## WYJAŚNIENIA I MODYFIKACJA TREŚCI SWZ

**„Przebudowa dróg powiatowych nr 1284D i 1274D łączących siedziby Powiatu i gminy Wołów oraz gminy Wińsko z drogą ekspresową S5” w formule „zaprojektuj i wybuduj” realizowanego w ramach dofinansowania z Rządowego Funduszu Polski Ład: Program Inwestycji Strategicznych**

Nr sprawy: IZD.272.29.2022

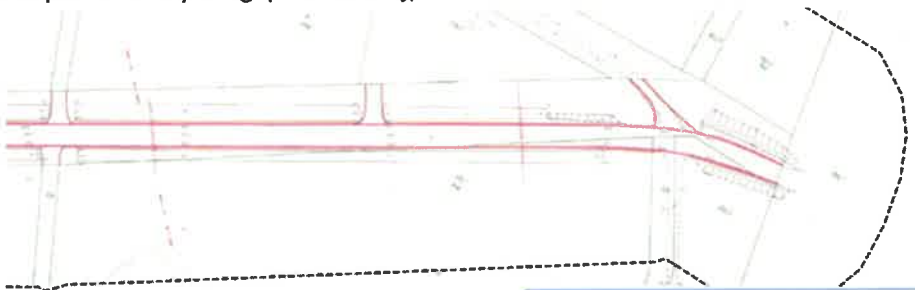
W odniesieniu do Zakresu Inwestycji tj. Zakres Inwestycji to przebudowa dróg powiatowych (czyli zakres robót mieszczący się w istniejącym pasie drogowym [art. 3 pkt. 7a Ustawy Prawo Budowlane) prośba o określenie, w jaki sposób należy dokonać skutecznego zgłoszenia robót i wykonać roboty budowlane w lokalizacjach, gdzie istniejąca droga prowadzona jest poza istniejącym pasem drogowym, (najprawdopodobniej po nieruchomościach prywatnych)?

Poniższe jest jedynie przykładem takiej sytuacji (tj. braku wystarczającej szerokości pasa drogowego na wykonanie przebudowy drogi powiatowej)

Wg rysunku z dokumentacji PFU: 1 PZT Wińsko (297x2700)

Zamawiający jest w posiadaniu map bez ustalonych przebiegów granic. W przypadku rozbieżności pomiędzy stanem projektowym a stanem faktycznym należy na etapie wykonywania dokumentacji projektowej dokonać czynności ustalenia przebiegu granic pasa drogowego w spornych/newralgicznych

miejskach, różnice mogą wynikać w związku z dygitalizacją podkładów mapowych - przedmiotowe roboty należy wykonać zgodnie z obowiązującymi przepisami.

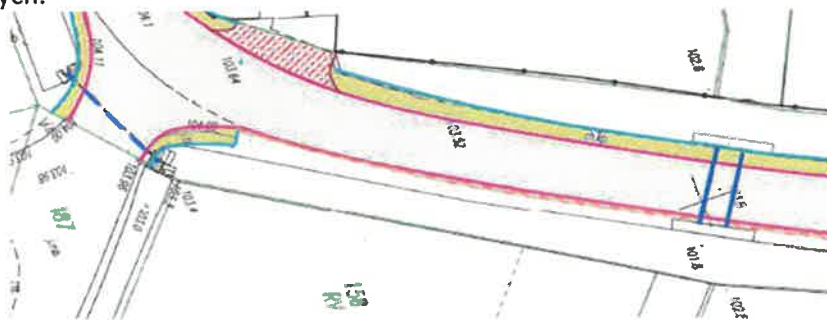
Prośba o potwierdzenie, iż szerokość pasa drogowego jest wystarczająca, aby zlokalizować w istniejącym pasie drogowym dodatkowe elementy jak np. chodniki, pobocza, skarpy, czy rowy o normatywnych parametrach. Powyższe nie zostało zwymiarowane, stąd pojawia się wątpliwość. Poniżej jeden z wielu przykładów - przykład obrazujący usytuowanie chodnika do granic pasa drogowego, bez pozostawienia rezerwy na pobocza za chodnikiem czy na ewentualne skarpy.

Zamawiający jest w posiadaniu map bez ustalonych przebiegów granic. W przypadku rozbieżności pomiędzy stanem projektowym a stanem faktycznym należy na etapie wykonywania dokumentacji projektowej dokonać czynności ustalenia przebiegu granic pasa drogowego w spornych/newralgicznych miejscach, różnice mogą wynikać w związku z dygitalizacją podkładów mapowych - przedmiotowe roboty należy wykonać zgodnie z obowiązującymi przepisami.

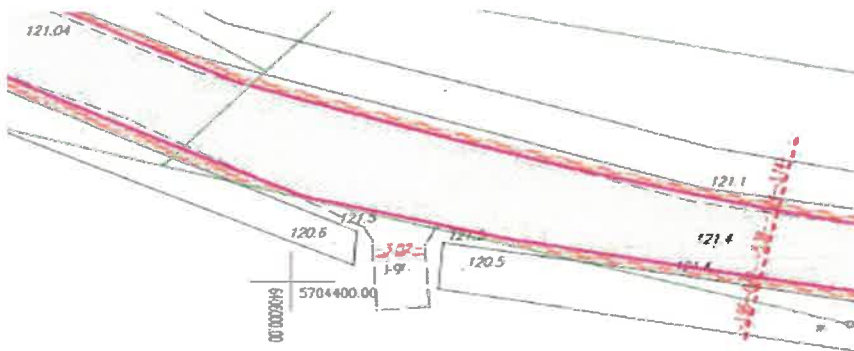
W przypadku przebudowy przepustów prośba o potwierdzenie, iż lokalizacja ścianek czołowych przepustów pozwala na budowę chodnika o normatywnej szerokości, bez konieczności przebudowy ścianek czołowych. Powyższe z uwagi, iż załącznik graficzny nie pokazuje konieczności przebudowy ścianek czołowych.

Szerokość chodnika należy zaprojektować zgodnie z obowiązującymi przepisami dopuszczalne jest miejscowe zwężenie szerokości chodnika, należy zaprojektować i wykonać ścianki czołowe dla przepustu.

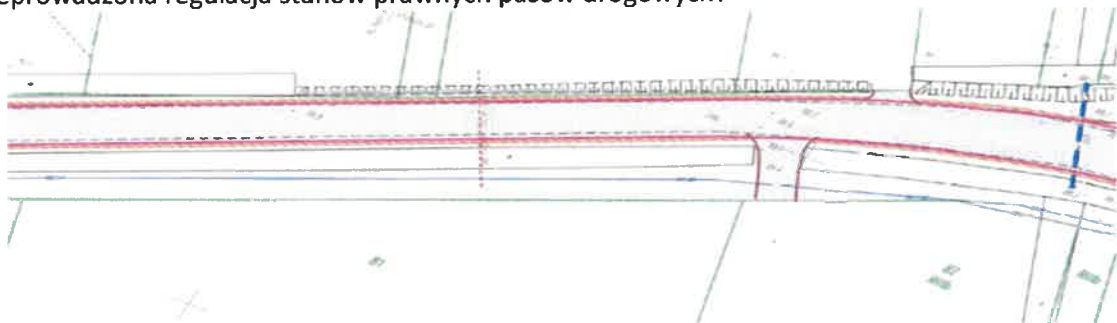
Niejednokrotnie rowy drogowe jak i skarpy zlokalizowane są poza istniejącym pasem drogowym. Czy w takim przypadku taki stan ma pozostać? Czy w ramach zadania oprócz kwestii budowlanych, również ma być przeprowadzona regulacja stanów prawnych pasów drogowych?

Zamawiający jest w posiadaniu map bez ustalonych przebiegów granic. W przypadku rozbieżności pomiędzy stanem projektowym a stanem faktycznym należy na etapie wykonywania dokumentacji projektowej dokonać czynności ustalenia przebiegu granic pasa drogowego w spornych/newralgicznych miejscach, różnice mogą wynikać w związku z dygitalizacją podkładów mapowych - przedmiotowe roboty należy wykonać zgodnie z obowiązującymi przepisami.

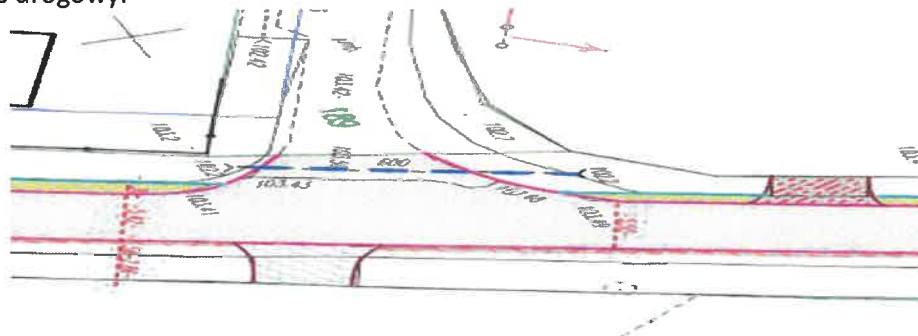
W lokalizacji, gdzie przewidziany jest chodnik, dokumentacja projektowa zakłada, iż na styku jezdni i chodnika będzie krawężń jezdni. Czy nie należy w takich przypadkach zaprojektować ułożenia krawężnika o świetle min. 6 cm? Jeśli jednak jest przewidywany krawężnik, w jaki sposób autorzy PFU przewidywali wykonanie odwodnienia powierzchniowego jezdni?

Należy zaprojektować krawężnik o świetle min 6 cm. Należy zastosować ciek podchodnikowy.
